PREFEITURA DO MUNICÍPIO DE SÃO PAULO
GABINETE DO PREFEITO
OFÍCIO AO LEGISLATIVO

Ofício ATL SEI nº 107576258

Assunto: Ofício SGP-23 nº 1006/2023 - Indicação nº 121/2023 - Solicitação providências visando a construção de uma Ponte de acesso da Rua Nilton Coelho de Andrade cruzando a Avenida do Berimbau, no Parque Novo Mundo.

PARECER TÉCNICO

FIGURA 1 – Classificação Viária – Portaria SMT 18/19

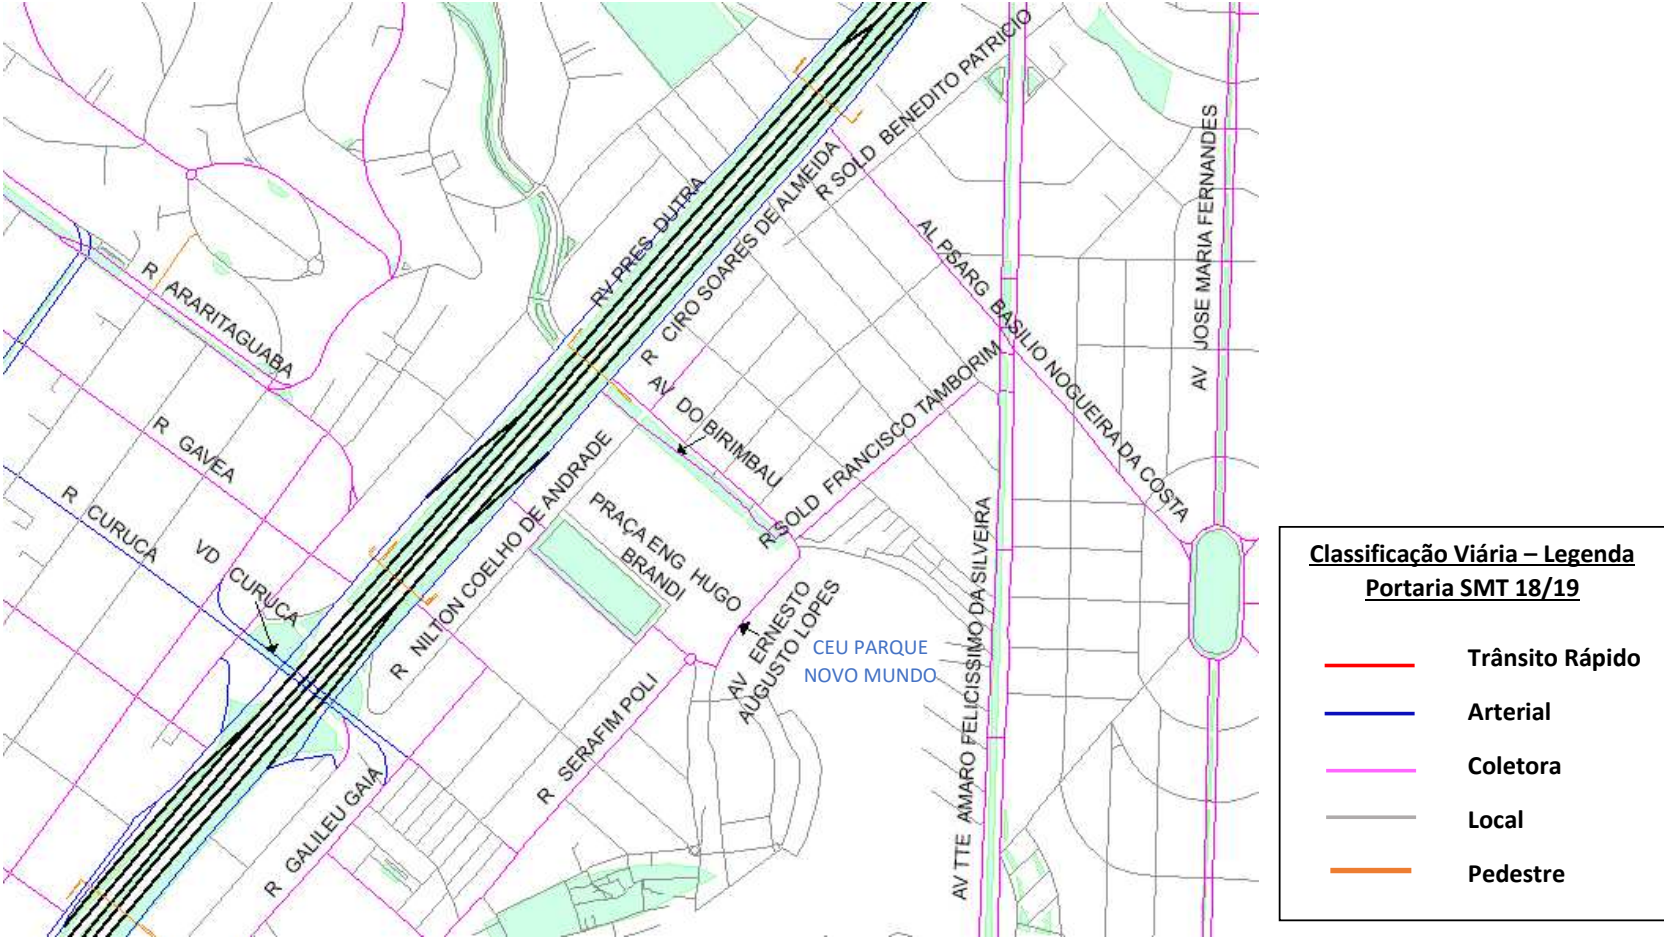
Já a Rua Nilton Coelho de Andrade é classificada como Via Local, uma vez que é interrompida pela Av. do Birimbau e o Córrego Biquinha. Ver Figura 1.

Em função dos estudos do Grupo Intersecretarial de Mobilidade do Projeto de Intervenção Urbana - PIU ARCO LESTE, o local foi analisado pela CET que sugeriu à SPUrbanismo a implantação de um pontilhão sobre o Córrego Biquinha. A proposta completa recomendava ainda o prolongamento da Rua Nilton Coelho de Andrade até a Rua Soldado Benedito Patrício e a construção de alça de acesso ao Viaduto Curuçá. O assunto foi tratado no processo SEI nº 7810.2022.0001380-9, doc. 078162037. Ver Figura 2.

Pelo exposto, somos favoráveis à construção do pontilhão indicado, informando que o prolongamento da Rua Nilton Coelho de Andrade possibilitará alternativas de circulação para o bairro, além de melhorar as condições de segurança de motoristas e pedestres.

TÍTULO
Alinhamentos viários
Estudo Preliminar

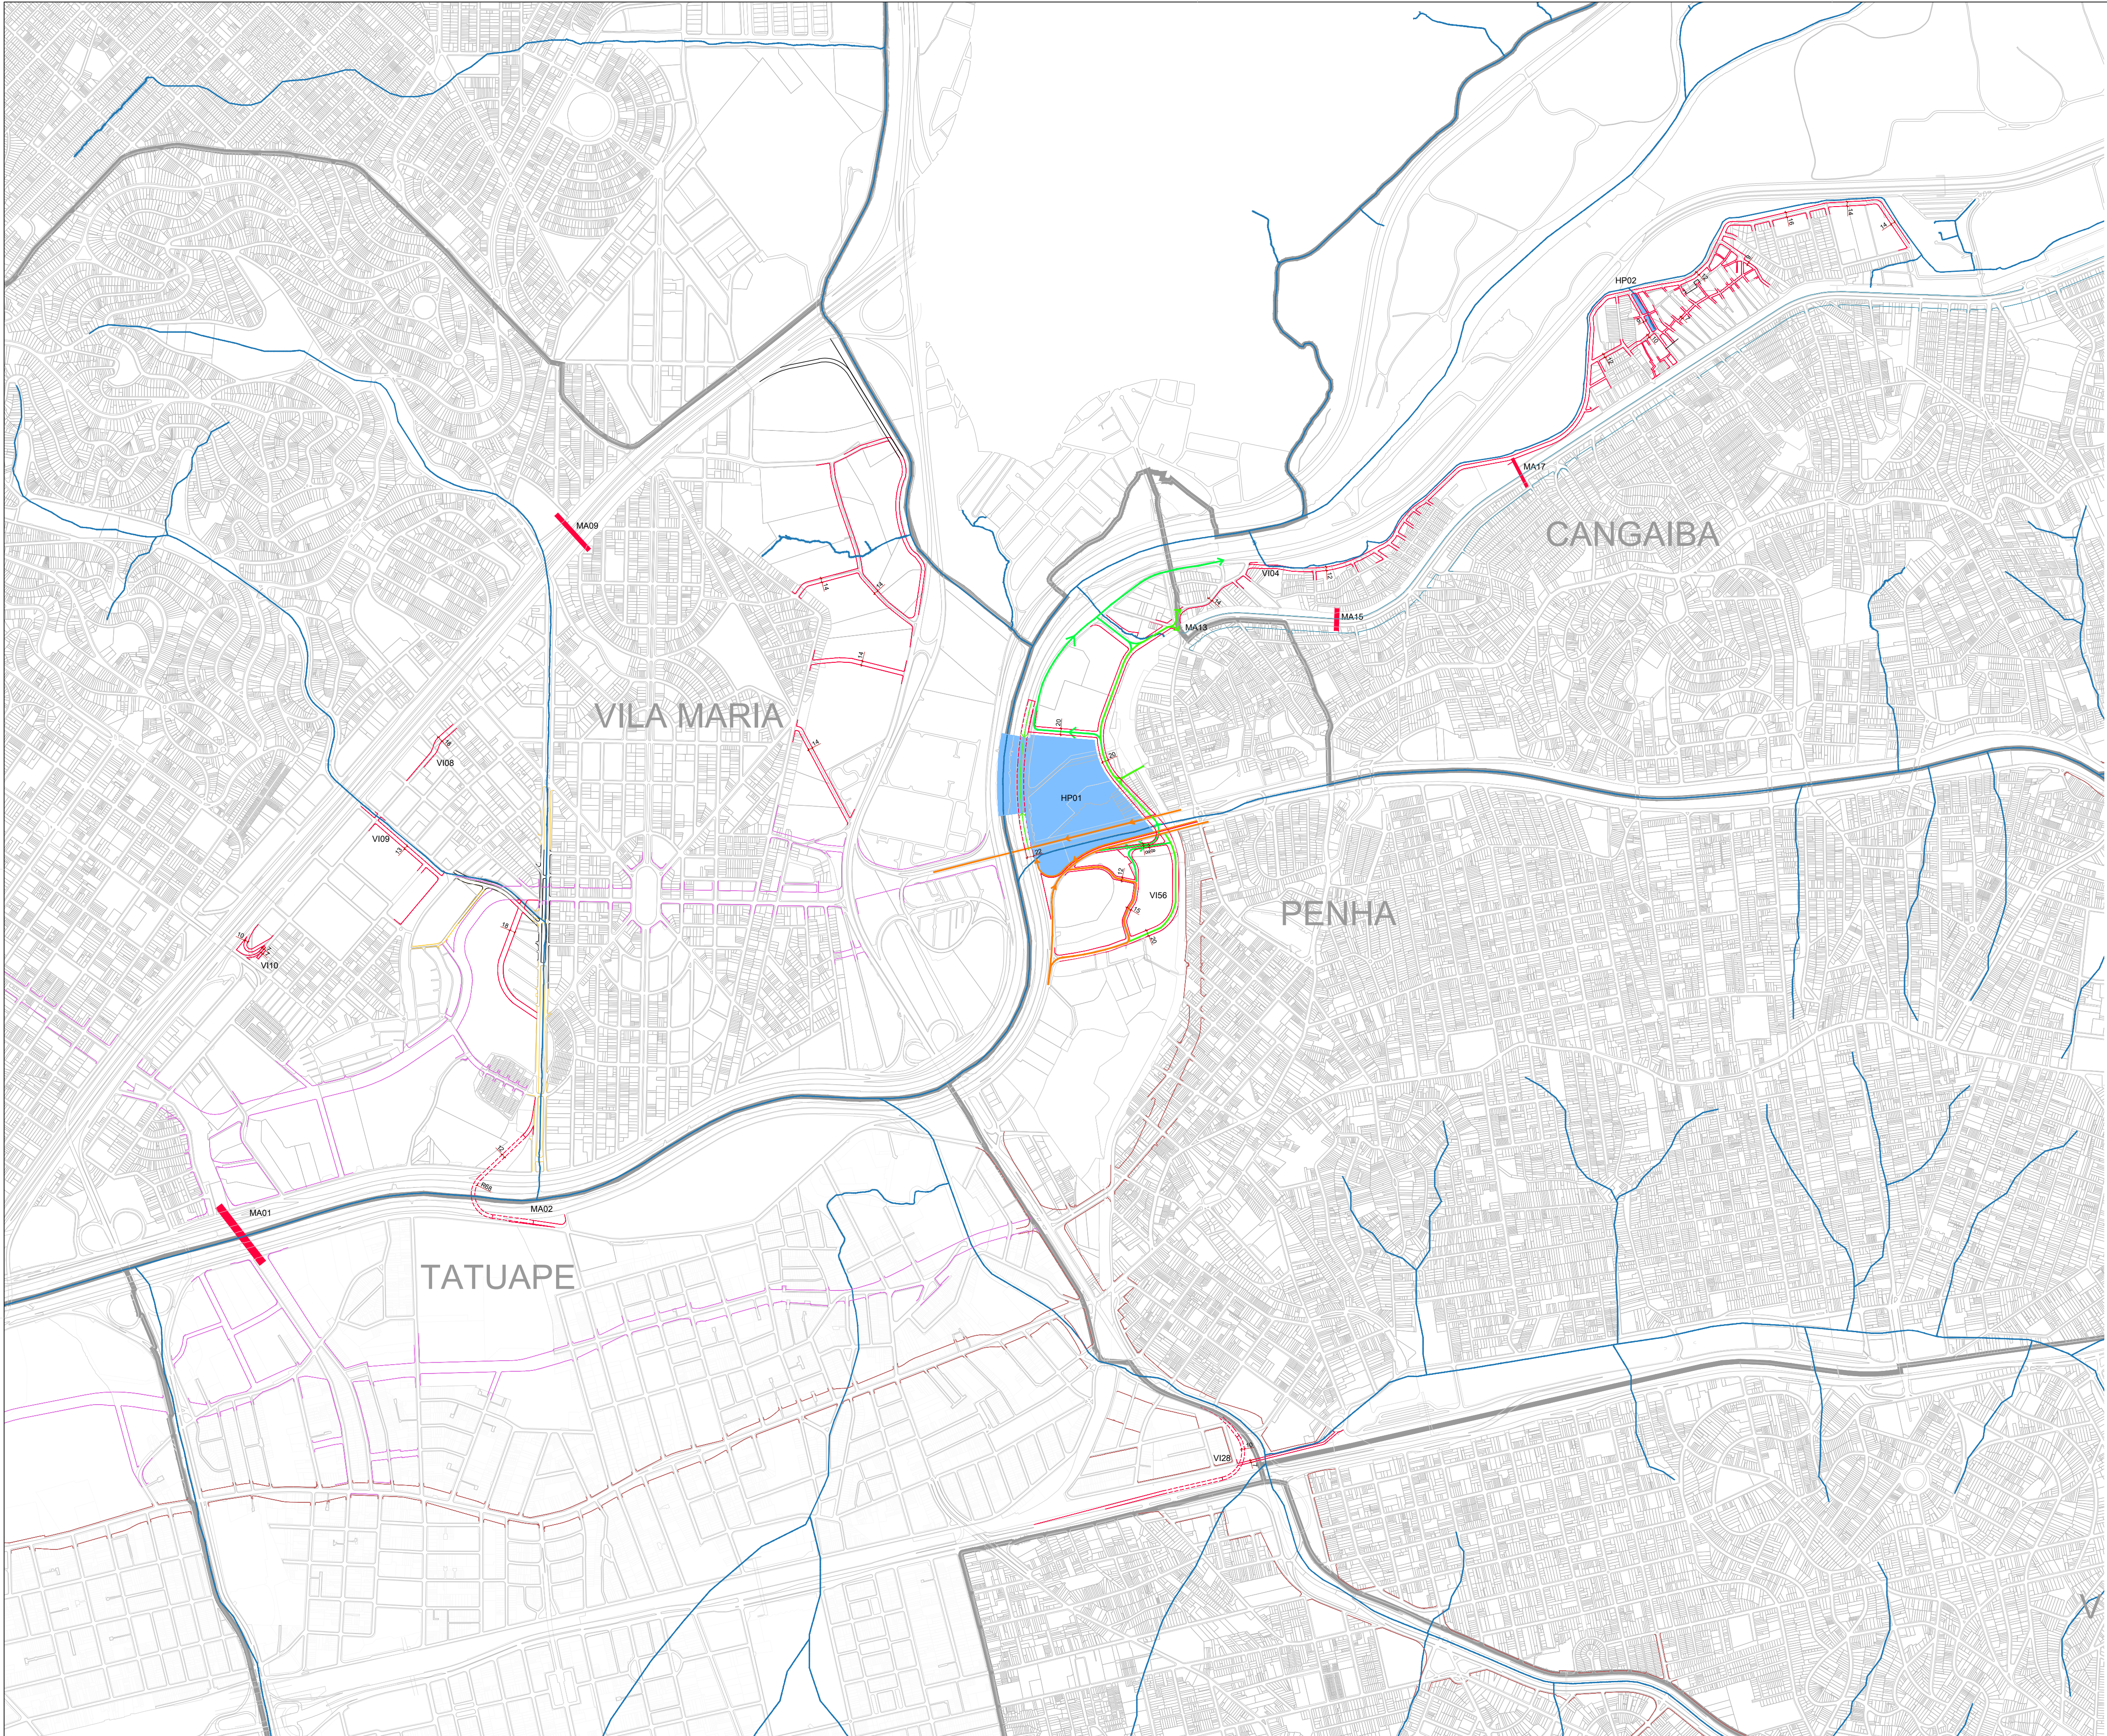
Como informado no **Parecer GPL/DPJ n. 094455344**, em atendimento à proposta da Gerência de Planejamento da Mobilidade GPL/CET, o Plano de Melhoramentos Públicos do PIU Arco Leste contempla, dentre outras intervenções, a implantação de pontilhão sobre o Córrego Biquinha, no alinhamento da Rua Nilton Coelho de Andrade; o prolongamento dessa rua até a Rua Soldado Benedito Patrício; e a construção de alça de acesso ao Viaduto Curuçá, como representado na **Planta ACL02eSVDE_001-0, documento n. 106100649**.

Esclarecemos que a vigência do mencionado Plano de Melhoramentos Públicos requer a aprovação de lei específica, estabelecendo os alinhamentos propostos no PIU Arco Leste.
